Ruj. : NIA1902/KPKT/BB/BS(033)
Tarikh : 23 Julai 2020

Cadangan Pembinaan Projek Balai Bomba Dan Penyelamat Beaufort, Sabah.

CADANGAN PENAMBAHBAIKAN REKABENTUK

LAMPIRAN 1

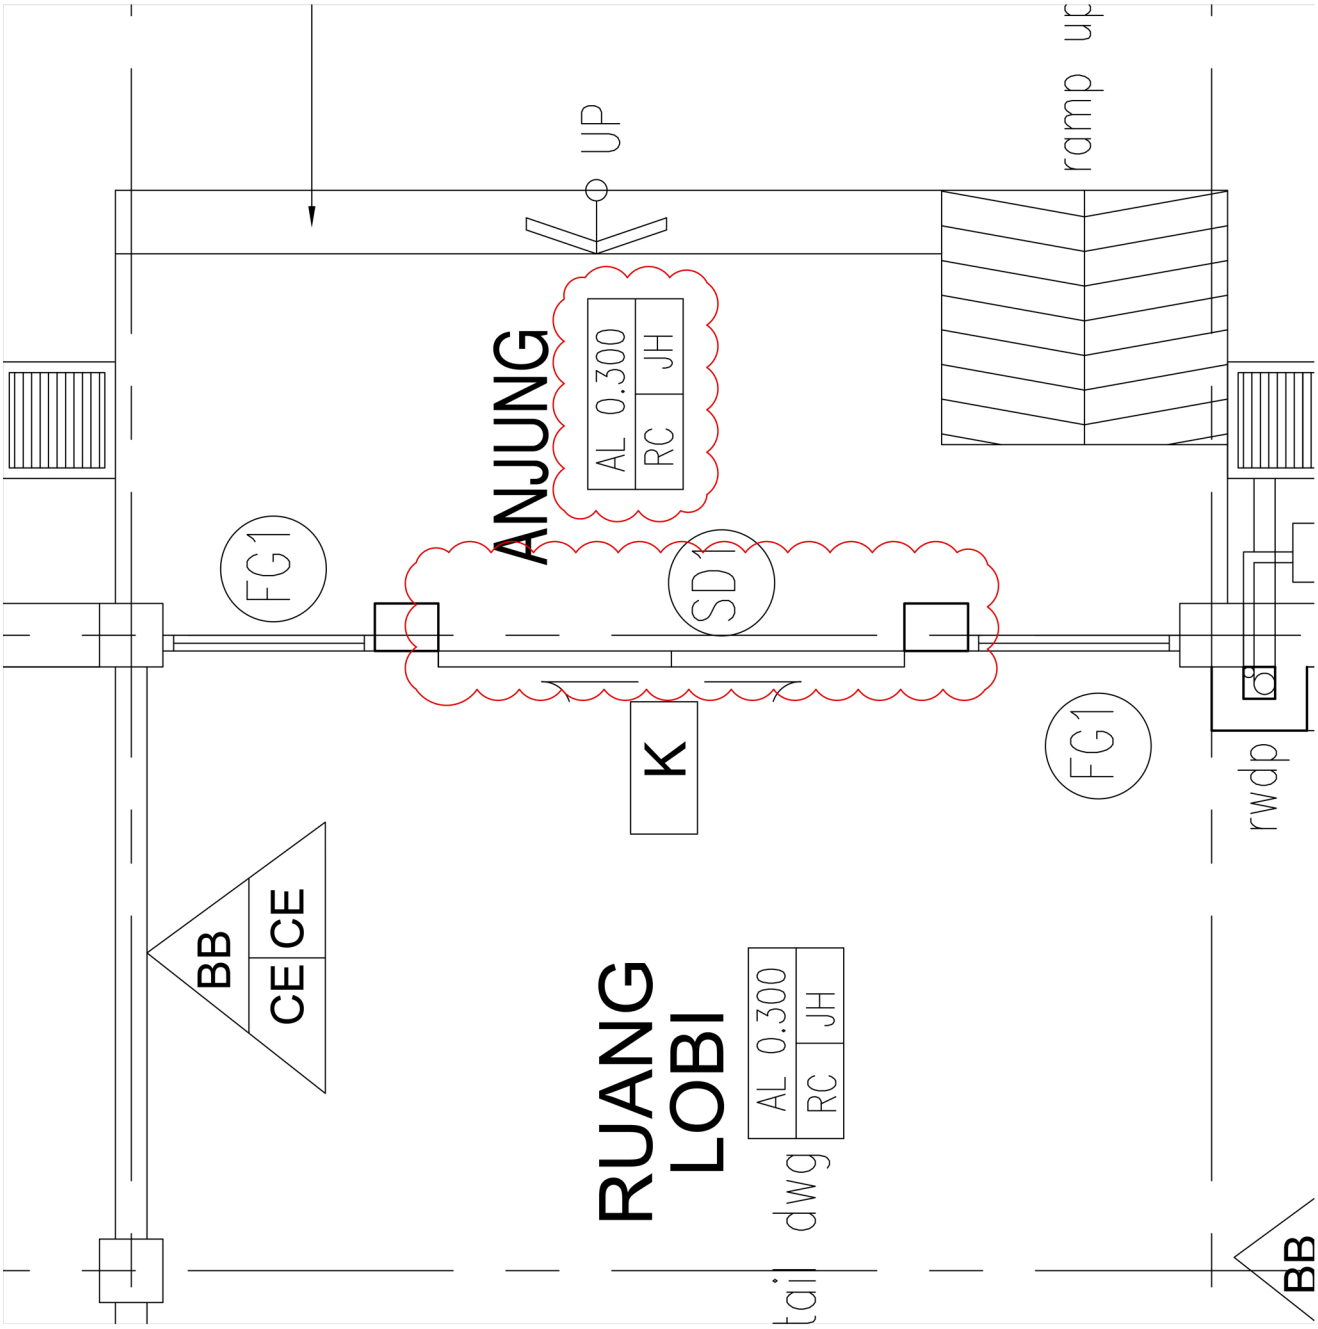
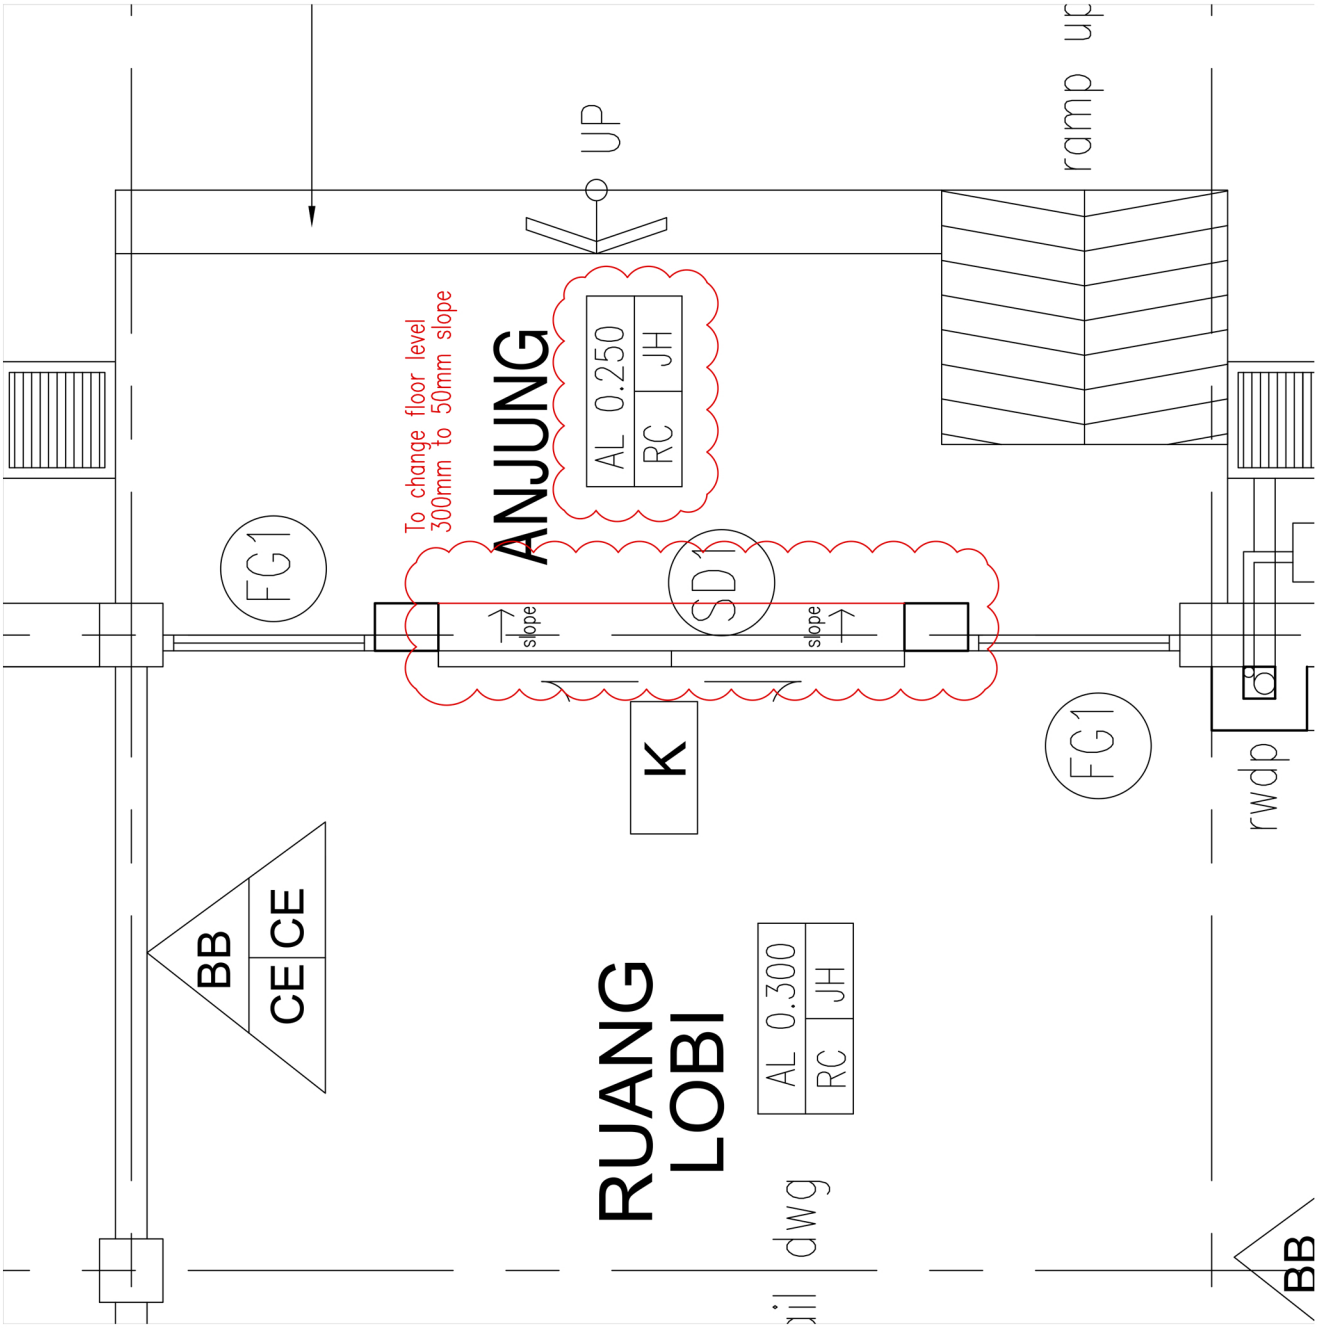
i) Aras Kemasan Lantai (FFL) pada bahagian Anjung. (Lampiran 1)
Cadangan:
Dipinda daripada sama aras dengan Ruang Lobi kepada *slope* 50mm (lebih rendah).
Ulasan:
Bagi mengatasi kemungkinan berlakunya tempias dan takungan air hujan di Anjung yang boleh menyebabkan limpahan ke bahagian dalaman ruang Lobi.

LAMPIRAN 2

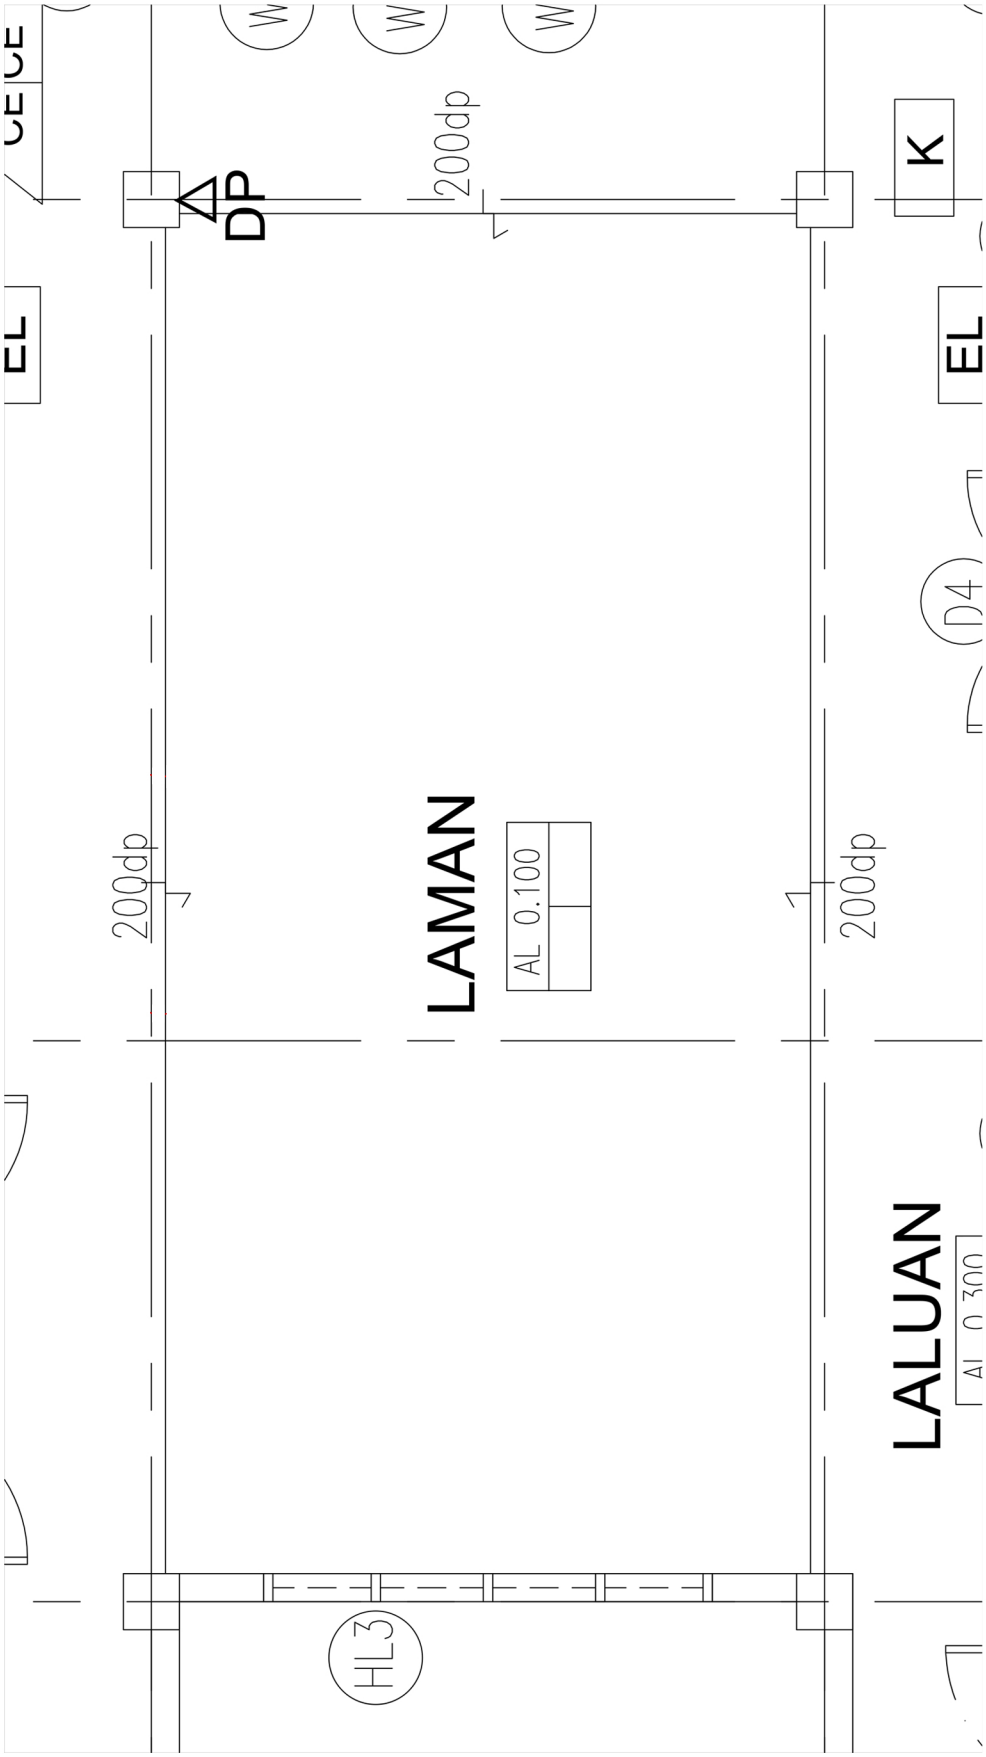
ii) *Floor Trap* di kawasan Laman (Lampiran 2)
Cadangan:
Diadakan *Floor Trap* yang sebelum ini tiada dalam Pelan.
Ulasan:
Bagi sebarang keperluan untuk pengaliran air sekiranya kerja pembersihan atau mencuci ruang Laluan dan ruang sekitarnya dilakukan.

LAMPIRAN 3

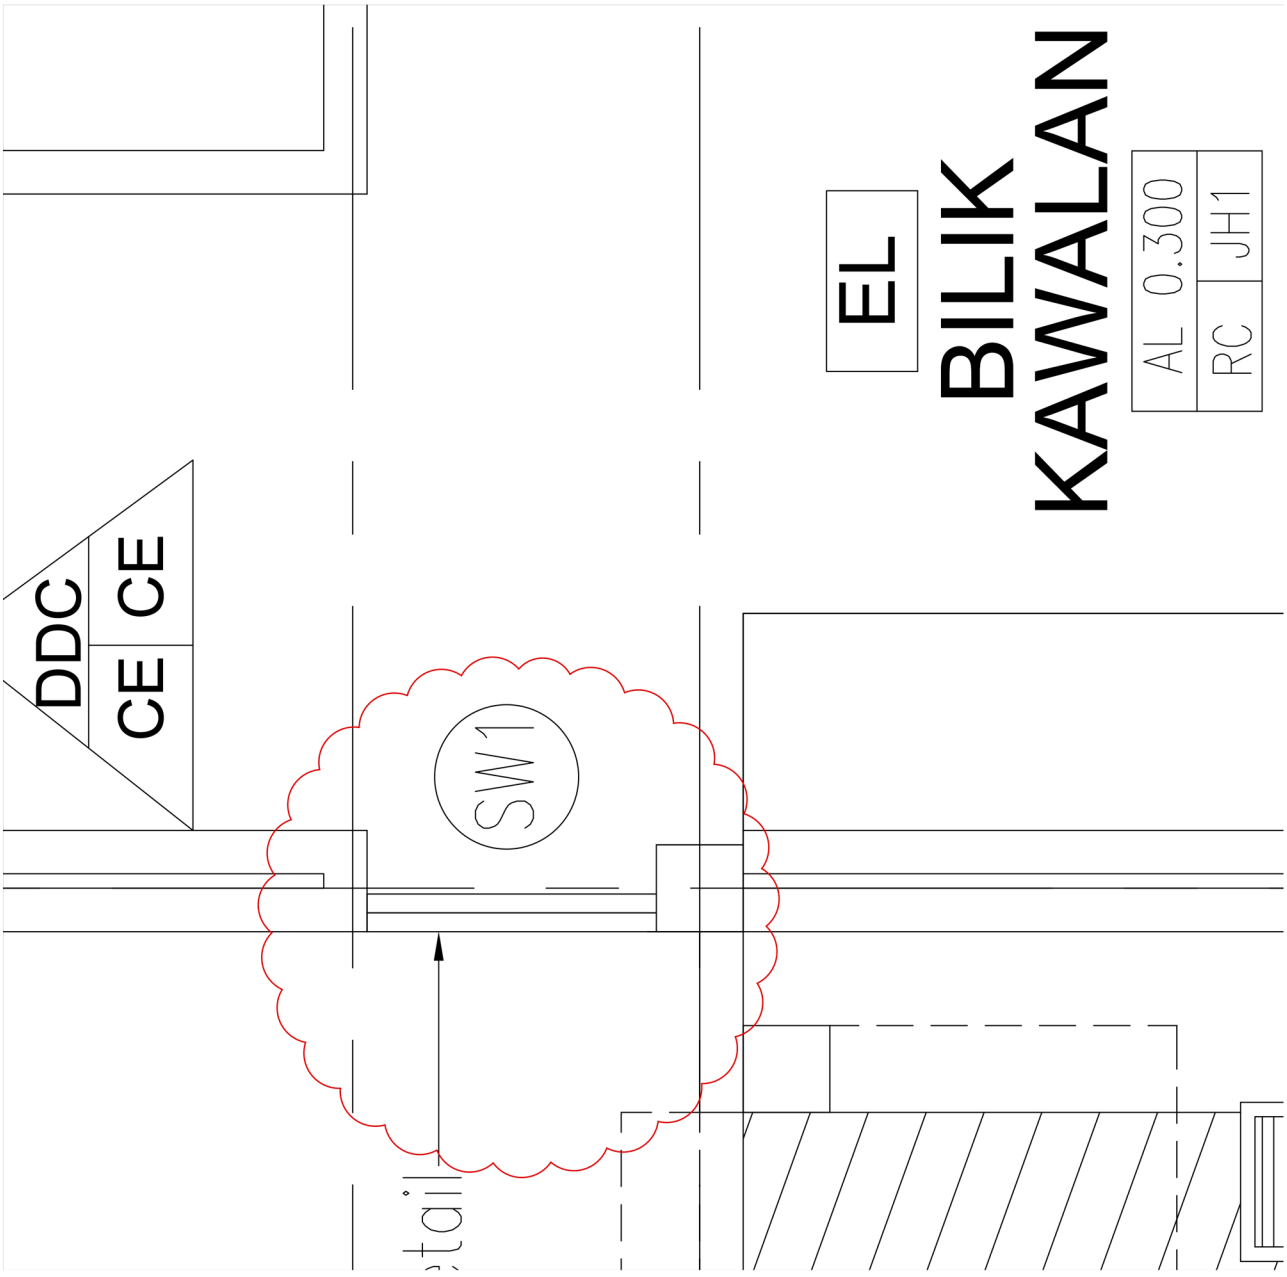
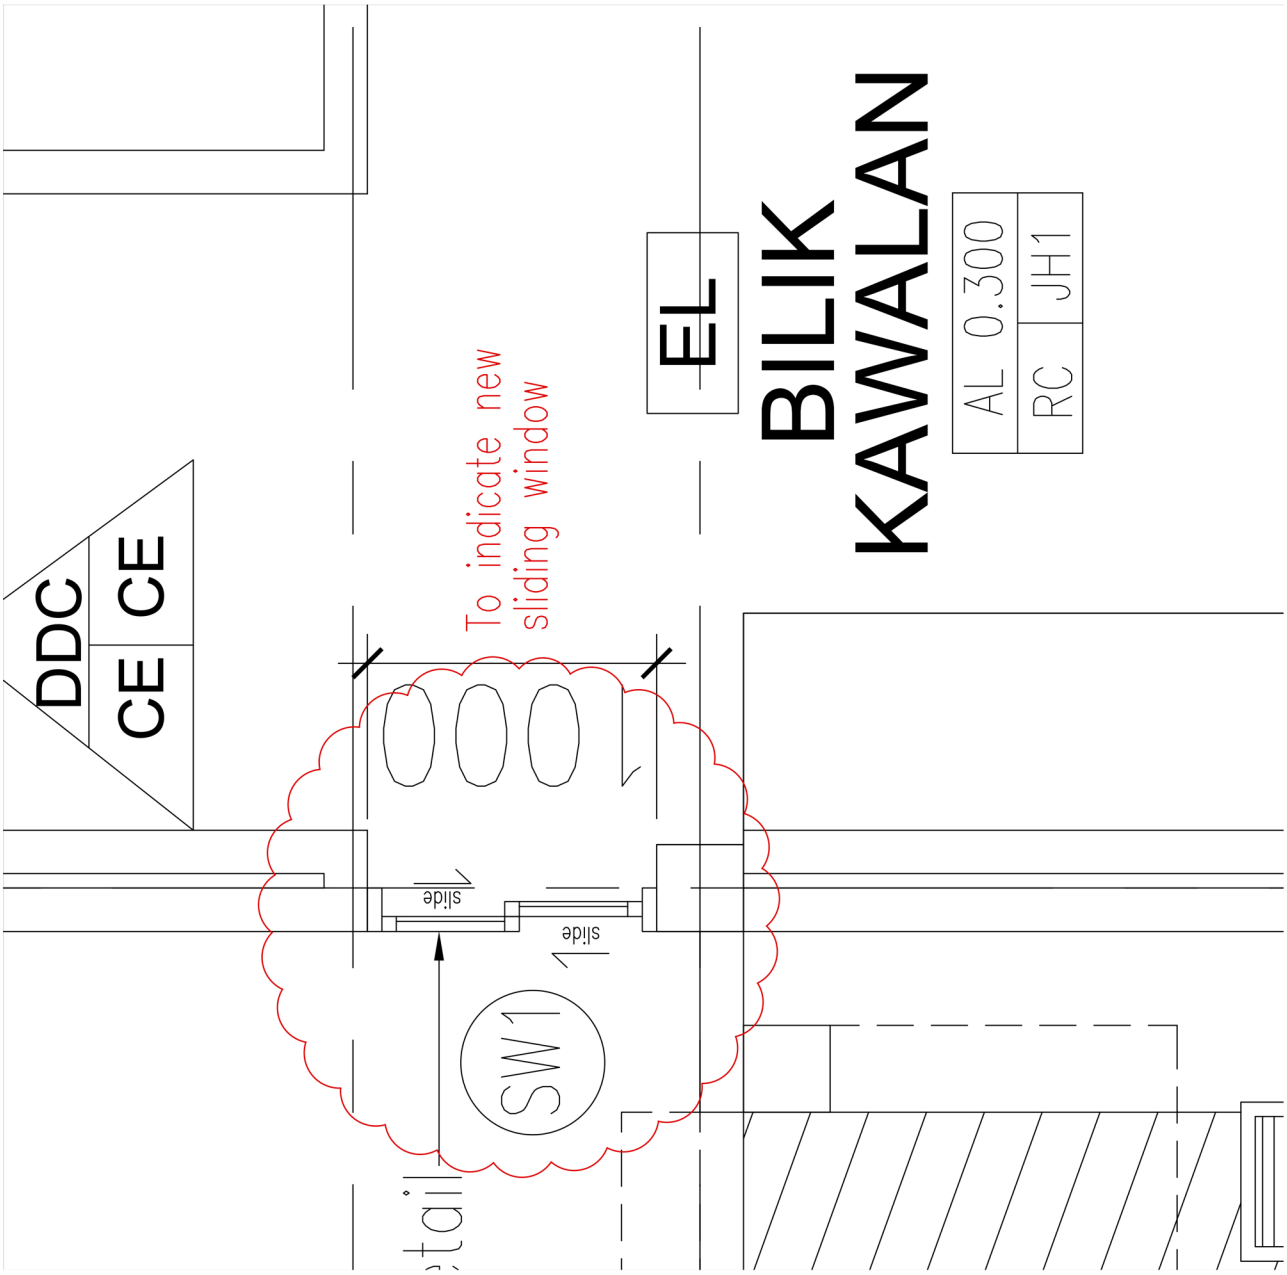
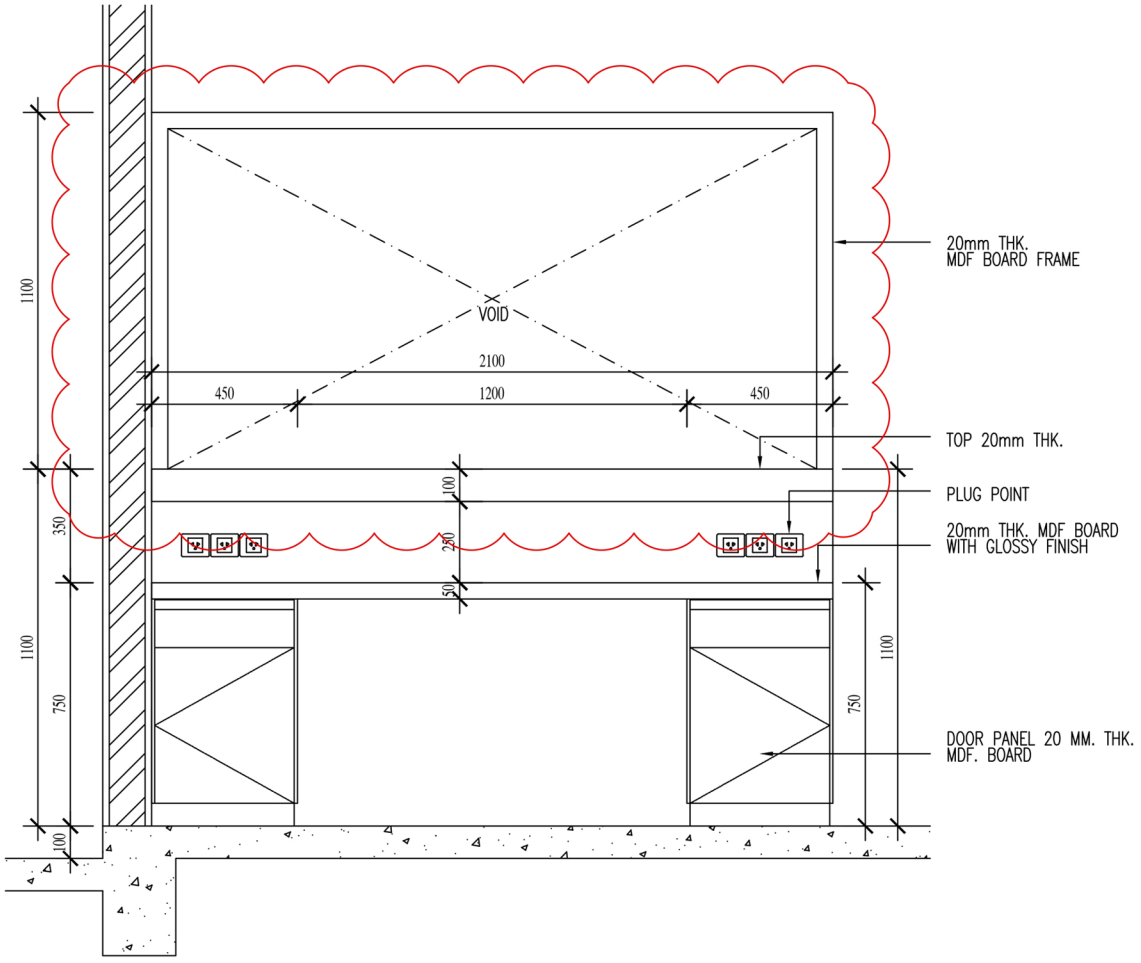
iii) *Sliding Window* di Bilik Kawalan (Lampiran 3)
Cadangan:
Saiz dan perincian tingkap ditambahbaik.
Ulasan:
Untuk lebih praktikal dan bersesuaian dengan kelebaran bukaan pada dinding serta kedudukan petugas.
